Gemeente Breda

Bijlage bij besluit
Z2019-005931-V01

*Constructie-tekening Gradient 2^e Verdieping
Fragment Middendeel Boven oude hoofdentree.*

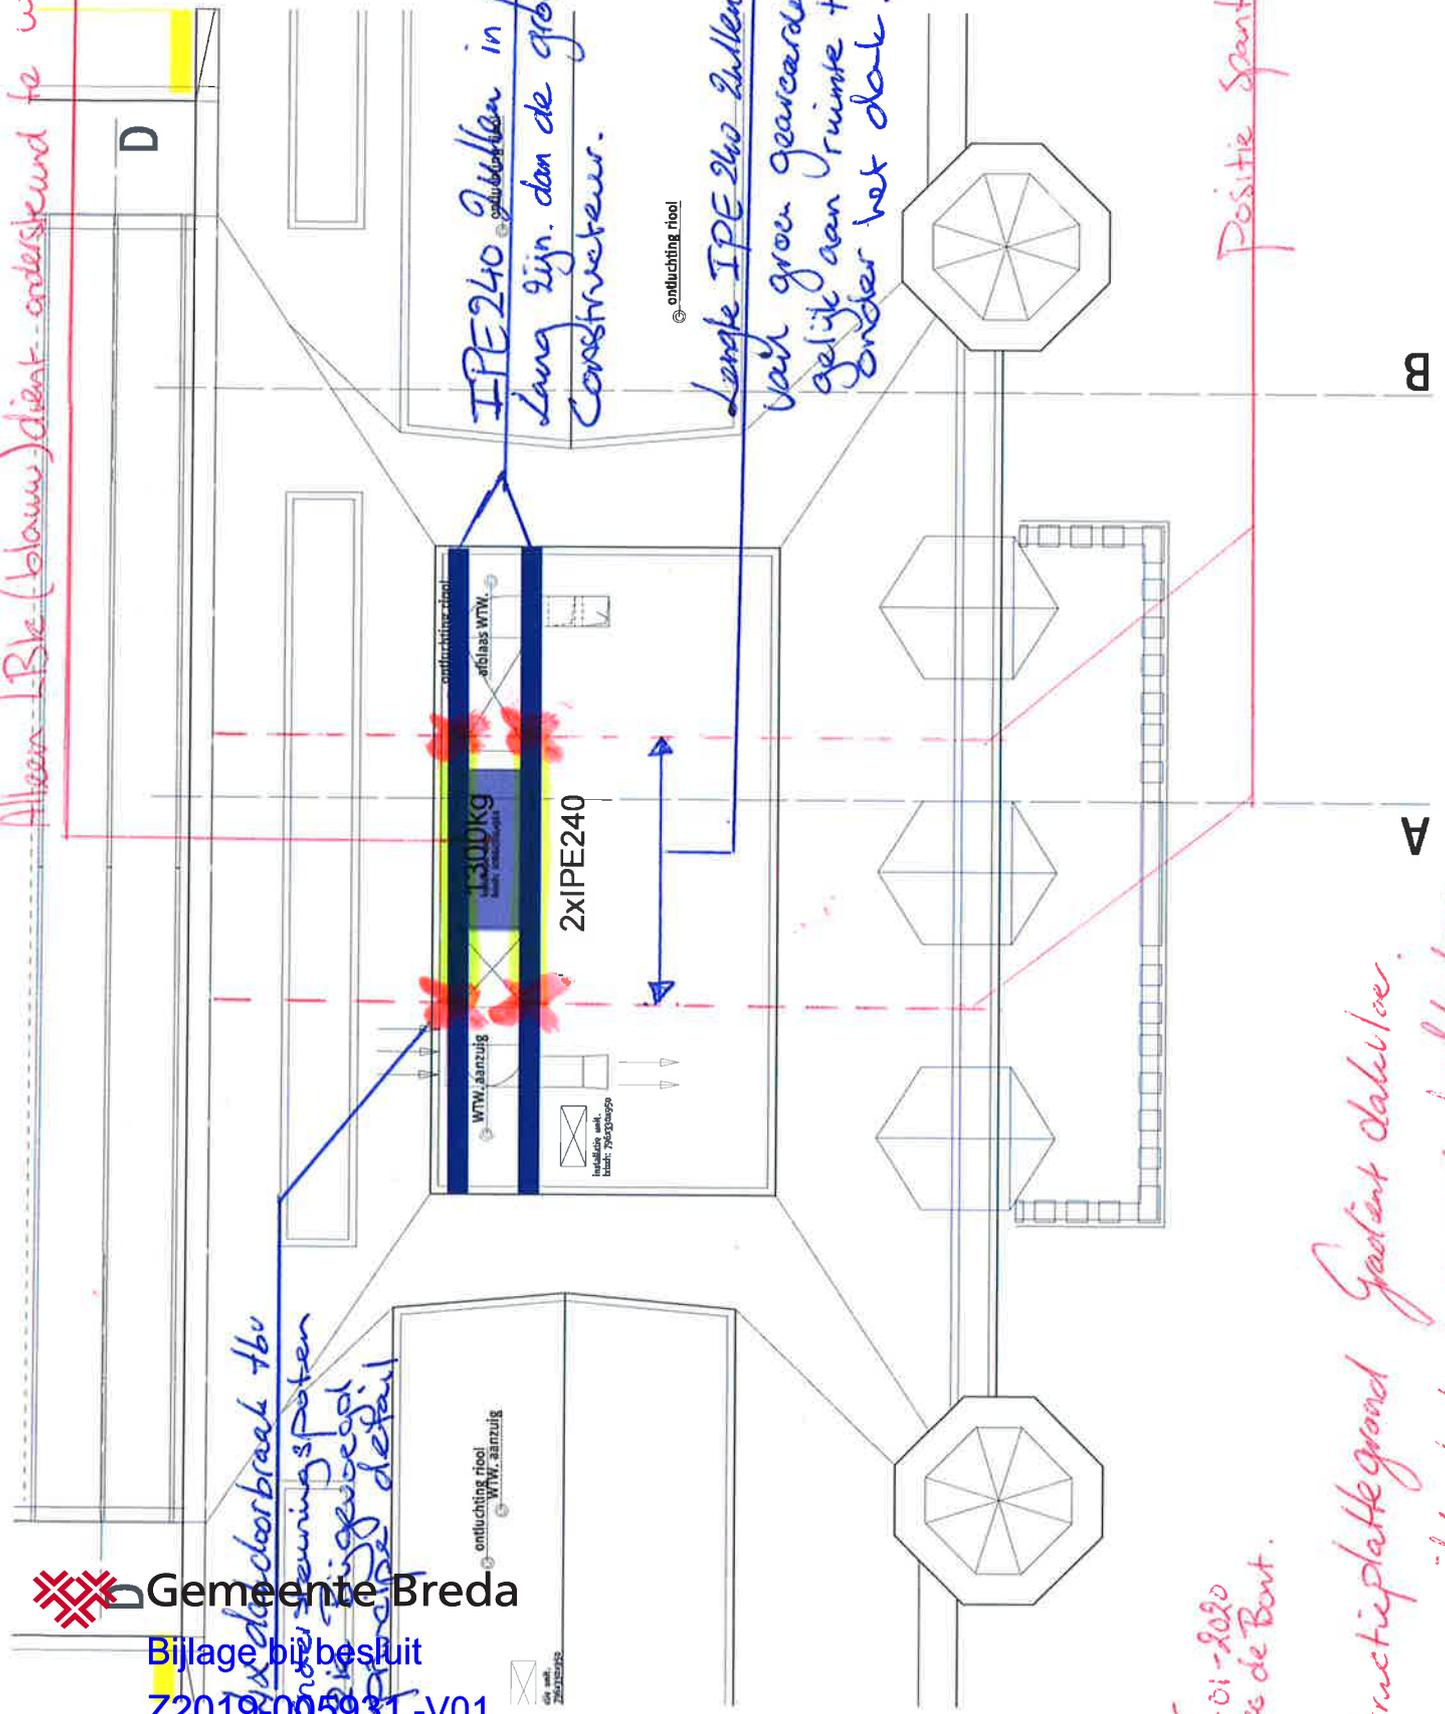
Alleen LBe (blauw) dient ondersteund te worden

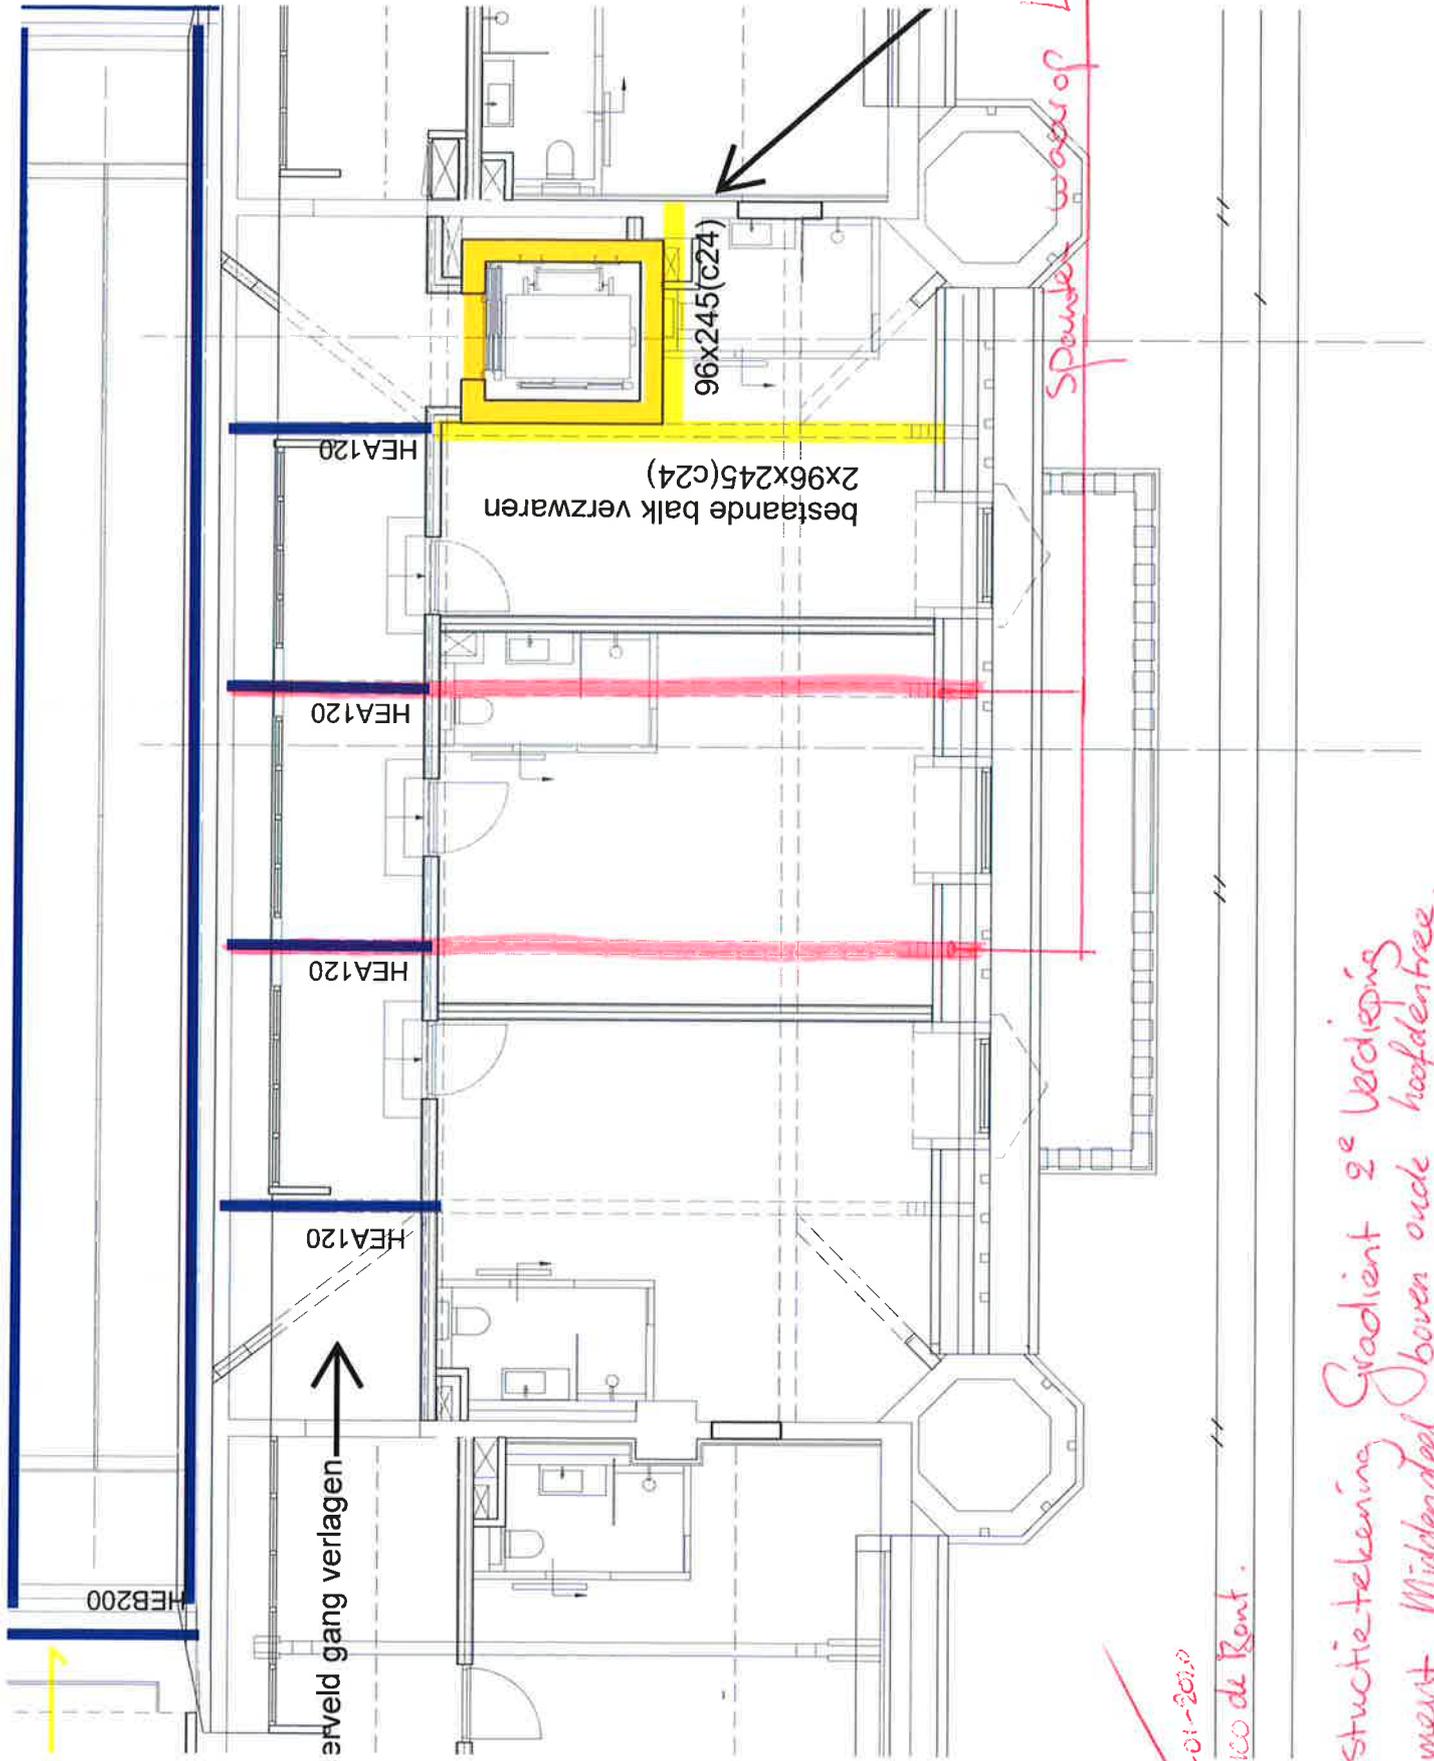
IPE240 zullen in praktische minder lang zijn dan de grove schets van constructeur.

Lengte IPE 240 zullen lengte hebben van groen gearceerde deel = gelijk aan ruimte tussen spanen onder het dak.

Positie spanen onder het dak

Principe detail
Poortjes Ondersteuningsconstructie LBK

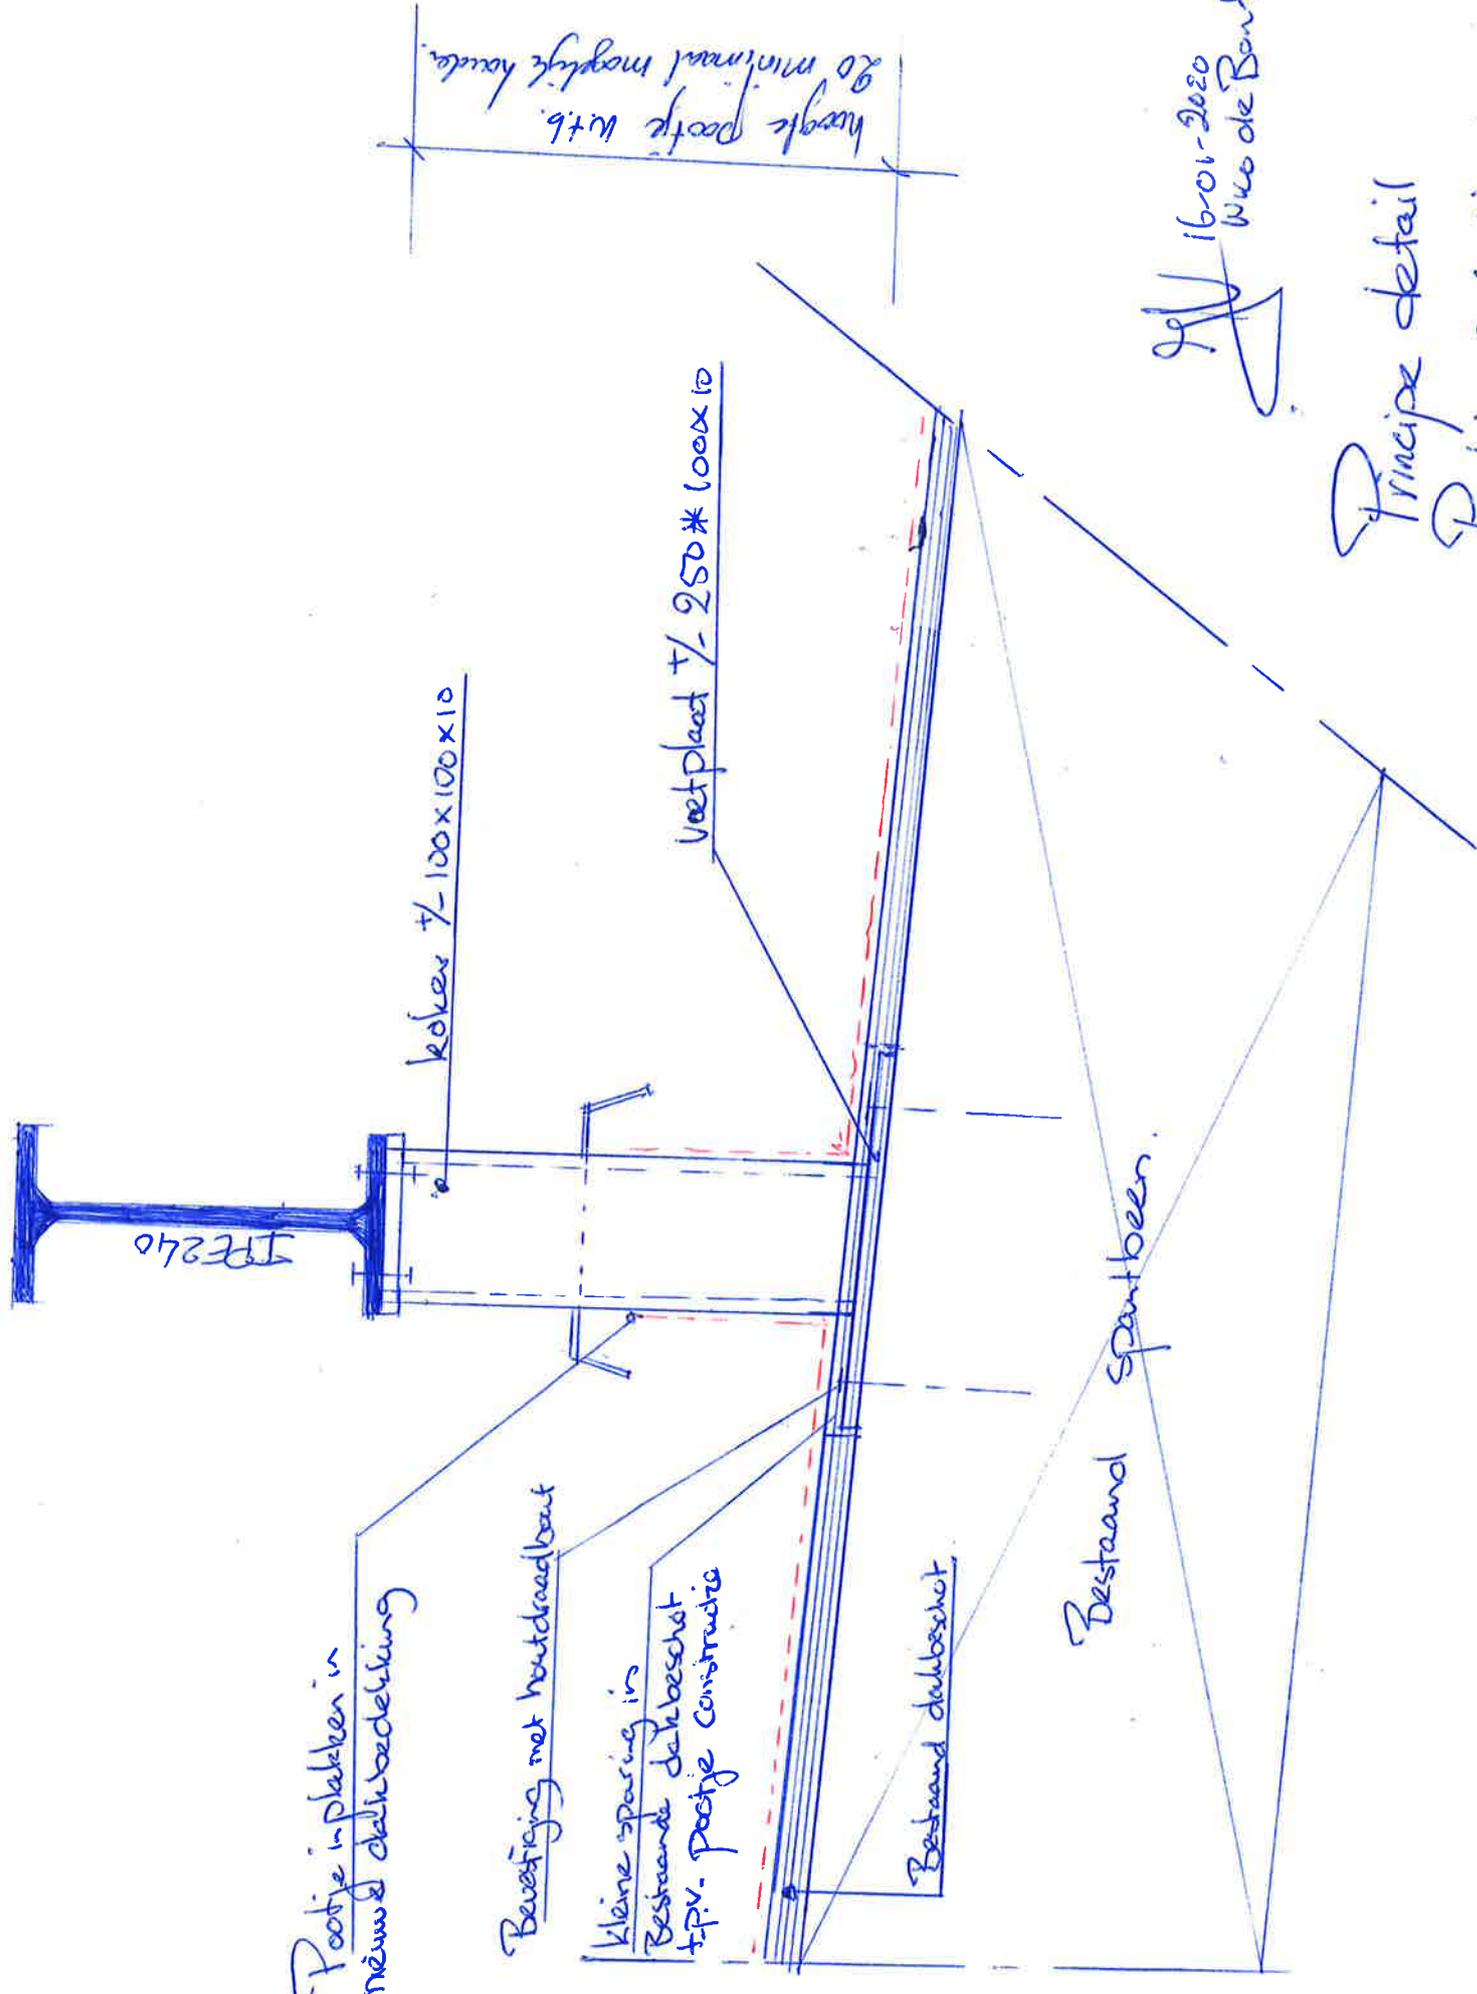
Poortje in plakken in
nieuw dakbedekking

Bevestiging met houtdraadbout

Kleine sparing in
Bestaand dubbeschot
t.p.v. Poortje constructie

mogelijke poortje uitb.
zo minnaal mogelijke houden.
